# PM Ändring efter granskning

## Järnvägsplan Tunnelbana till Arenastaden

Filnamn:3320-P31-12-00012

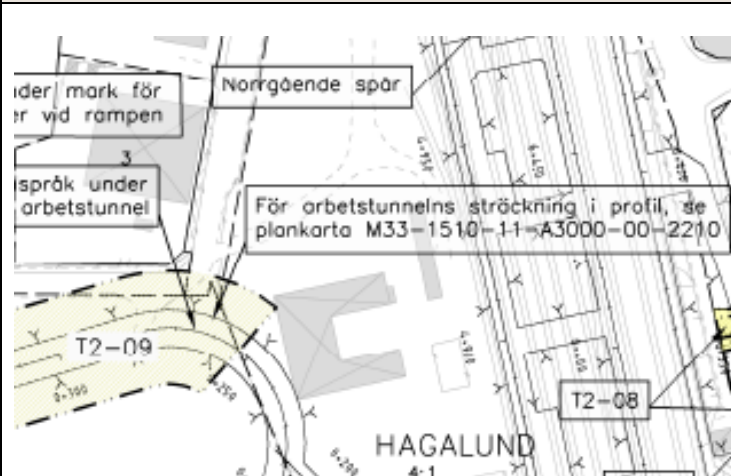
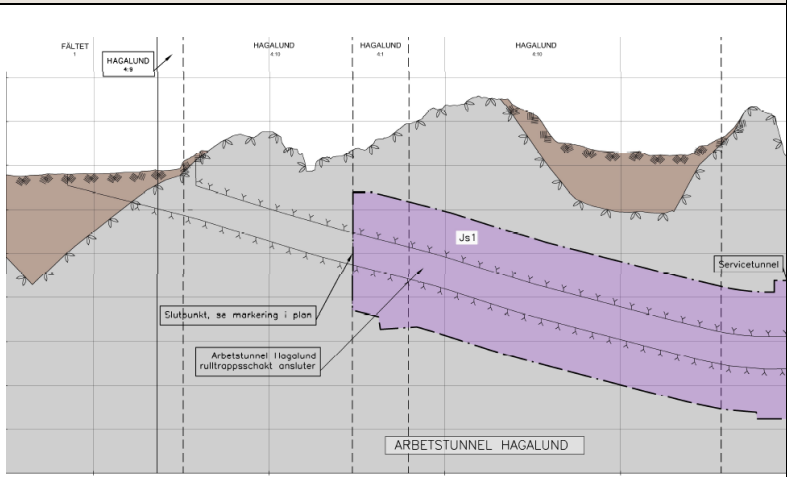
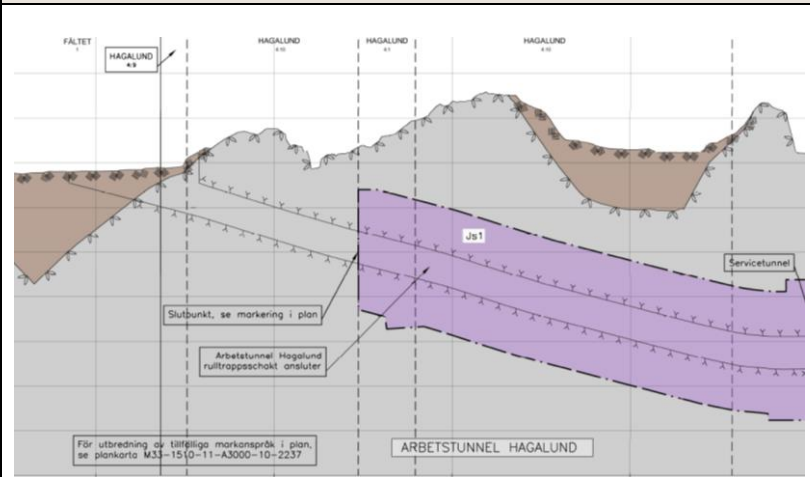
Ändring/Motivering	Korshänvisning mellan tillfälliga markanspråk och profil över arbetstunnel vid permanenta markanspråk. Ritningar kompletterade med informationsrutor.	
Plankarta	Granskningshandling II 20180629, rev A.	Granskningshandling II 20180629, rev B.
M33-1510-11-A3000-10-2232		
M33-1510-11-A3000-00-2215

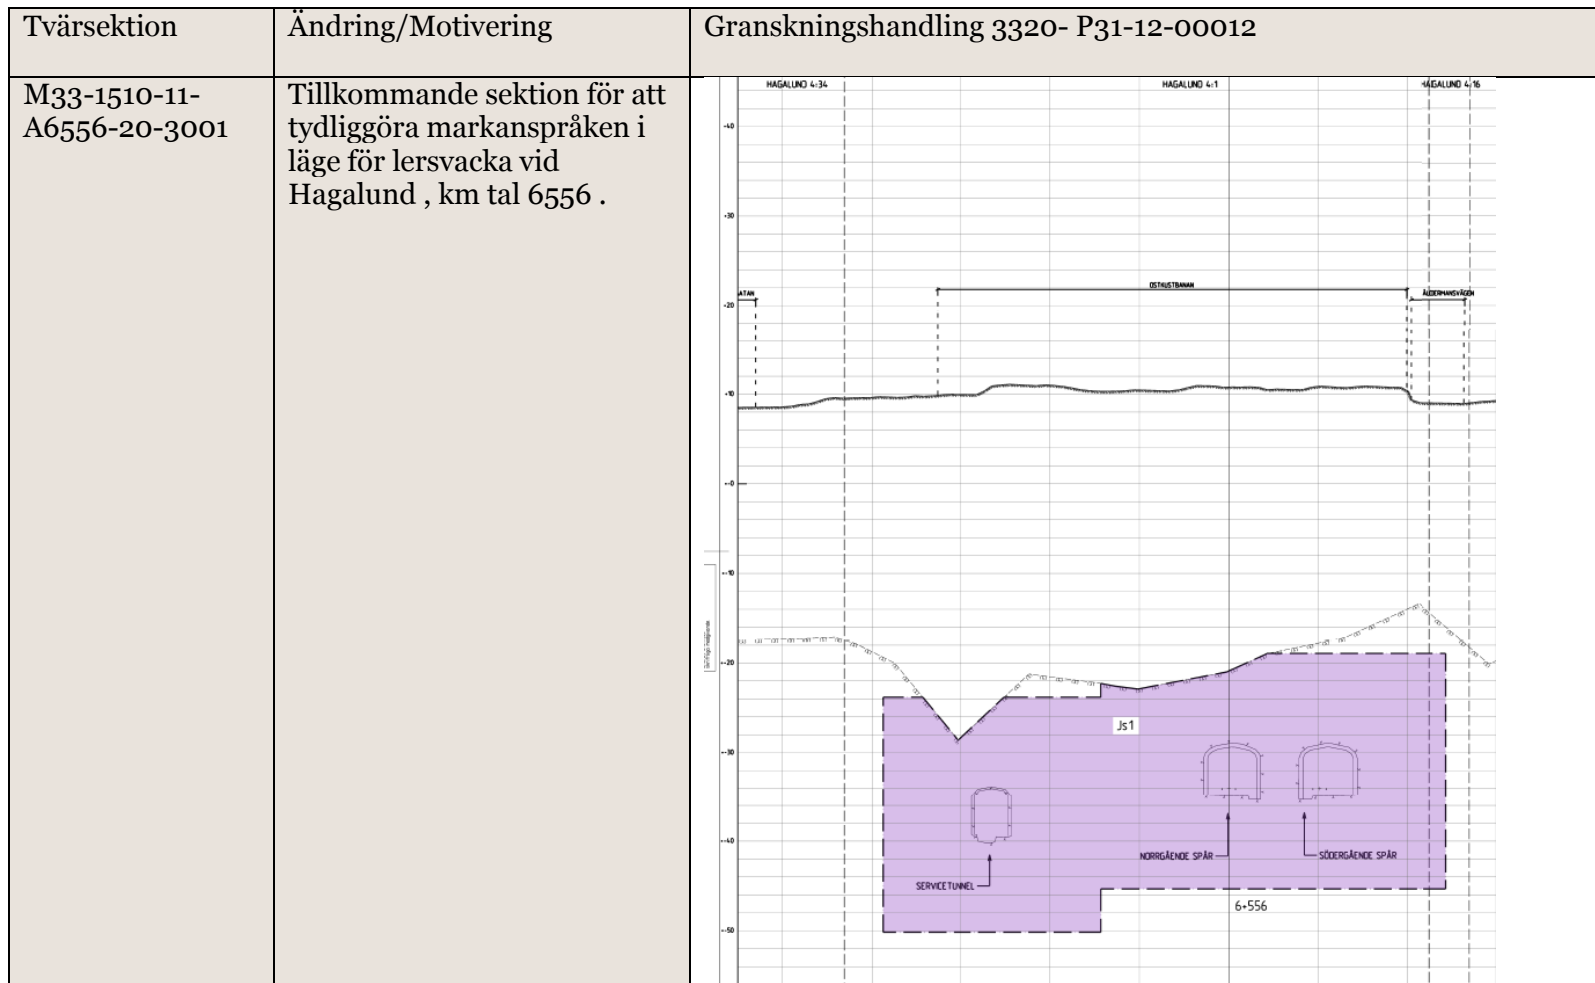
Ändring/Motivering	Uppdatering i sektion avseende den tolkade bergytan, vid km + 6545 och + 6637. Anpassning av projekterad anläggning vilket ger en lägre lågpunkt för servicetunnel vid passage av lersvackan - vilket markanspråken även anpassas efter i djupled.	
Tvärsektion	Granskningshandling II 20180629, rev A.	Granskningshandling II 20180629, rev B.
M33-1510-11-A6637-20-3001
